Ministero della Transizione Ecologica

Commissione Tecnica di Verifica dell'Impatto Ambientale – VIA e VAS

Parere n. 216 del 3 febbraio 2022

ID_VIP 5090 – Progetto di un impianto eolico denominato "Calamita", costituito, da 13 aereogeneratori da 4,8 MW ciascuno, per un totale di 62,4 MW, ricadente nei territori di Mazara del vallo (TP), Castelvetro (TP). Santa Ninfa (TP) e Partanna (TP) – Istruttoria VIA

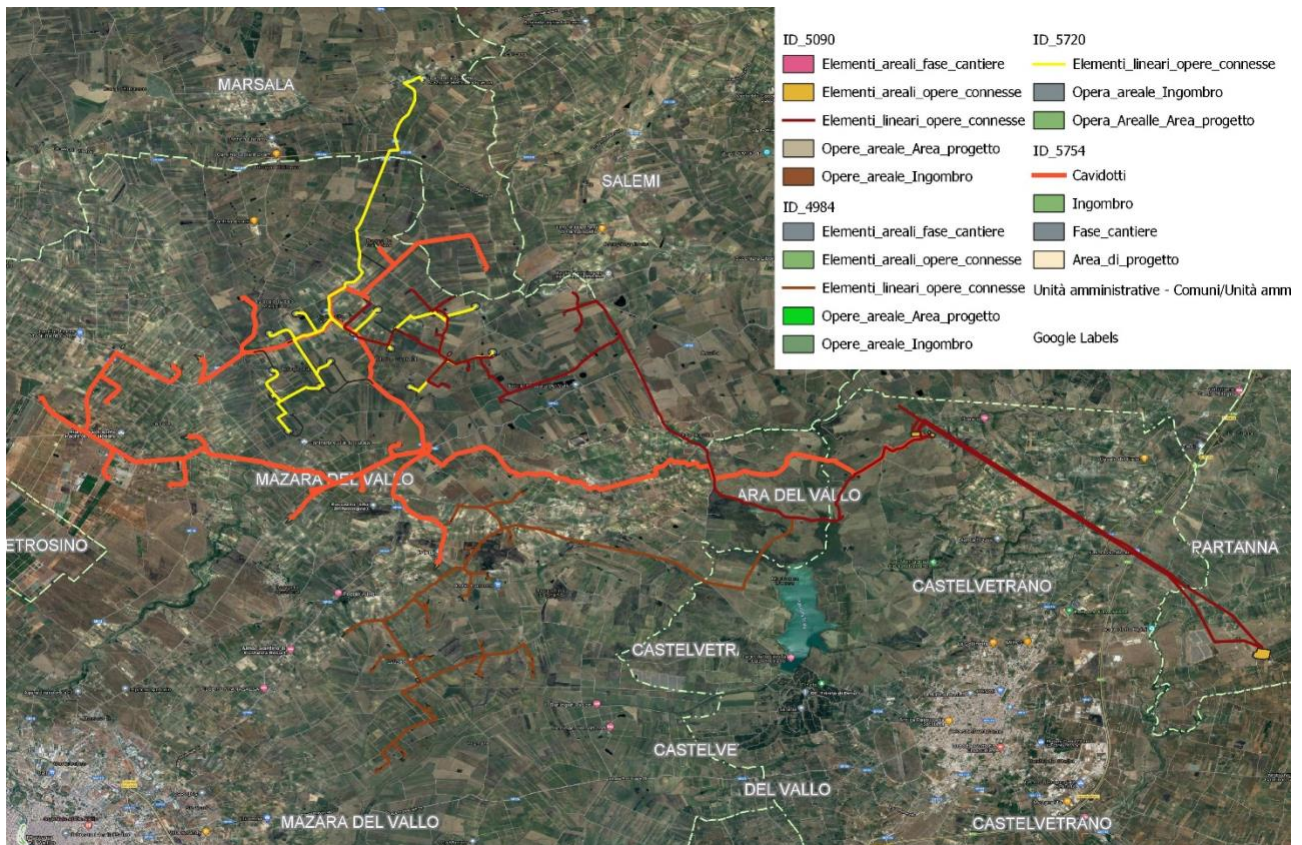
Si riporta, altresì, di seguito la localizzazione dei seguenti impianti la cui istanza presentata al Ministero dell'Ambiente e della Tutela del Territorio e del Mare per uno è precedente e per gli altri è successiva a quella oggetto del presente parere, dove con quello precedente non emergono sovrapposizioni, diversamente per quelli successivi con quello di cui trattasi.

Figura 1 ortofoto dell'area di Impianto con individuazione dei recettori

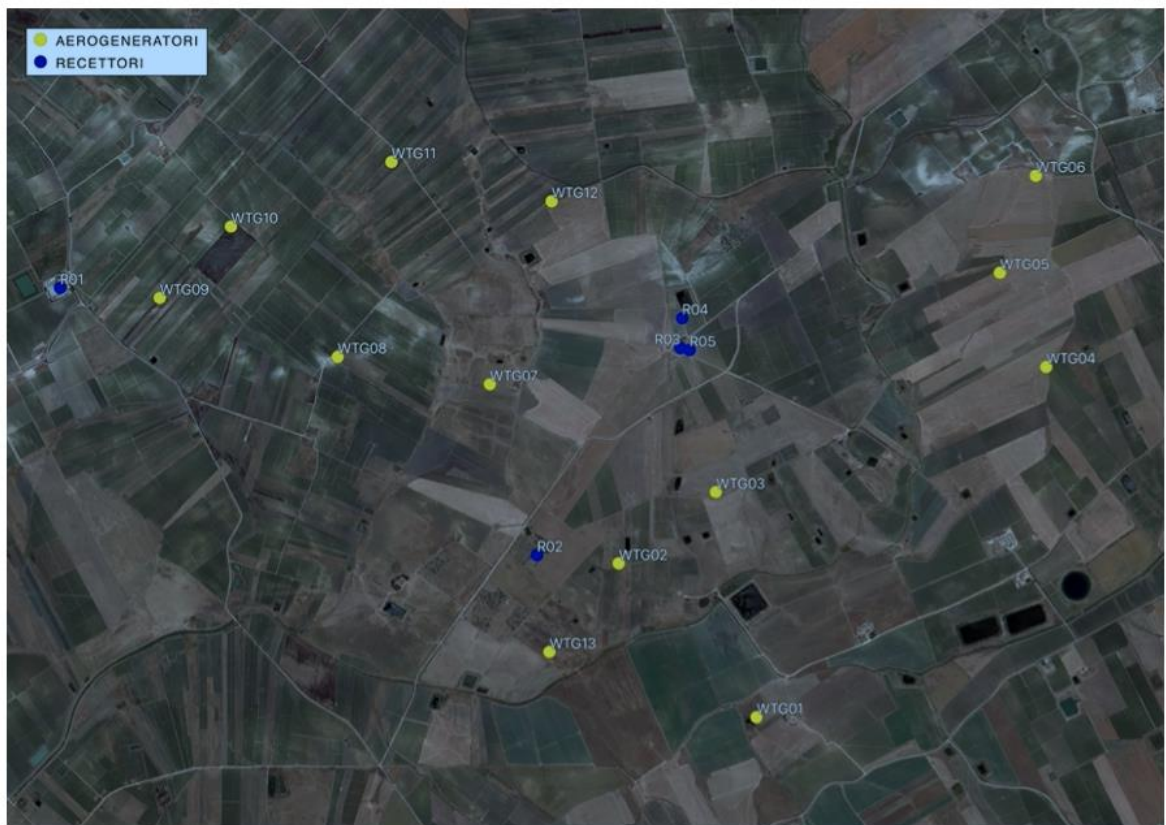
L'analisi è stata svolta con l'ausilio del software specialistico Wind Pro, con il quale è stata ottenuta l'esposizione di ciascuno dei recettori al fenomeno di Shadow Flickering, riassunta nella tabella seguente:
